大飯発電所第3,4号機  
火災感知器増設に係る  
設計及び工事計画認可申請

コメント回答について

2022年7月  
関西電力株式会社

# 各エリアにおける火災感知器の選定から設置までの全体設計フロー（1 / 3）

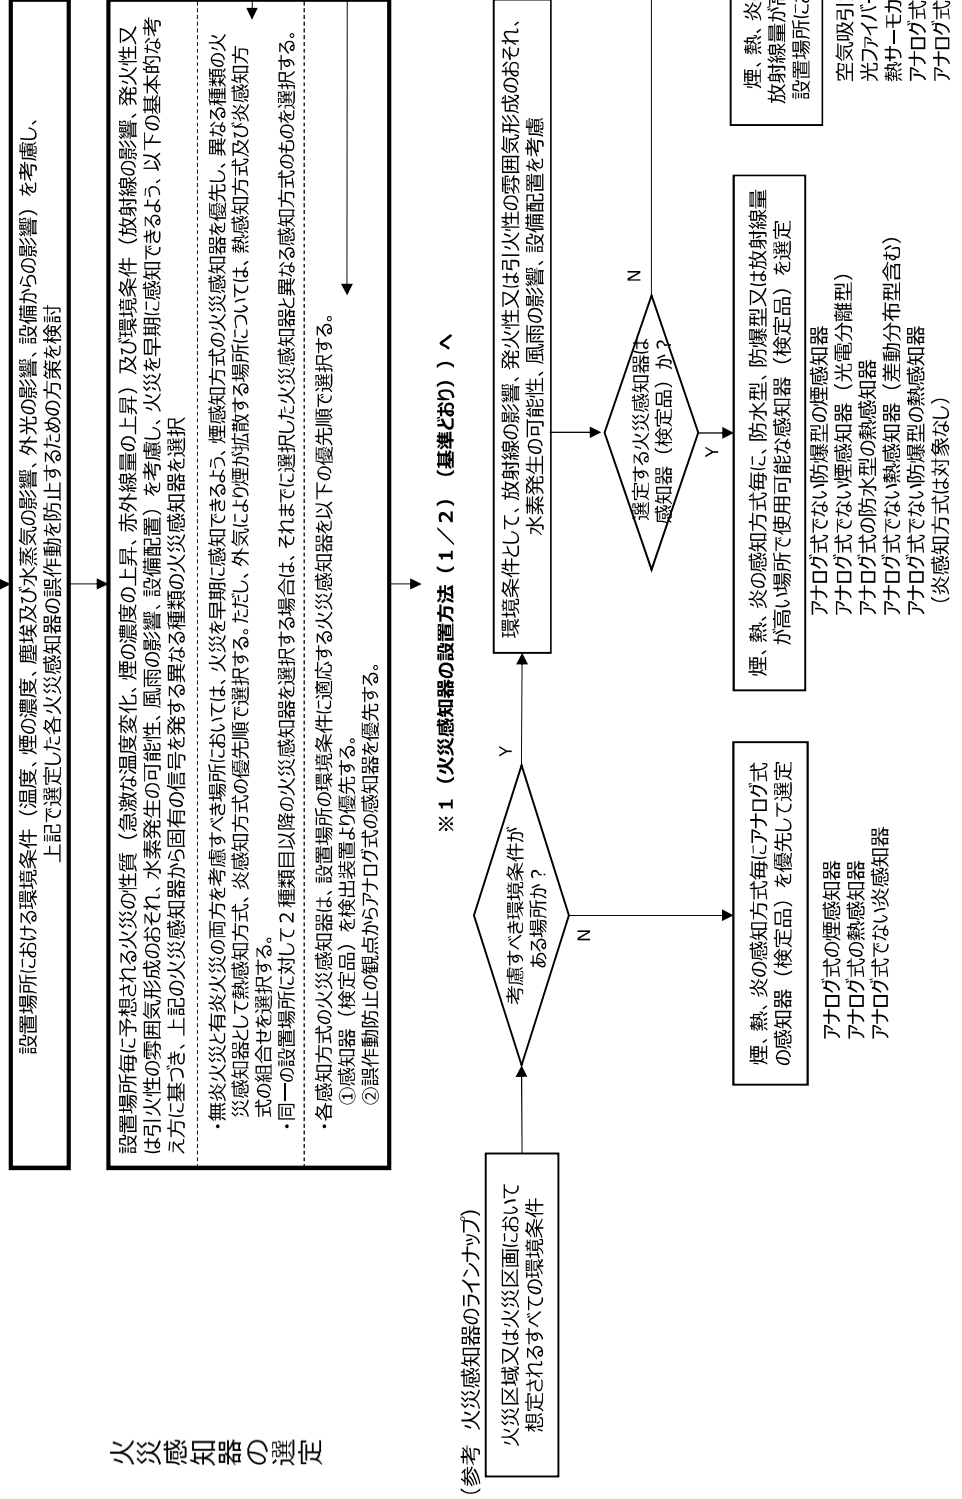
- 差動分布型熱感知器、光電分離型煙感知器について、選定リストに含めるかを検討すること。また、フローに追加することについても検討すること。
- 設計フローに抜けがないことを確認すること。

差動分布型熱感知器及び光電分離型煙感知器について、選定対象としてリストに追加した。添付-2に示す。

また、設計フローに抜けがないことを確認した。
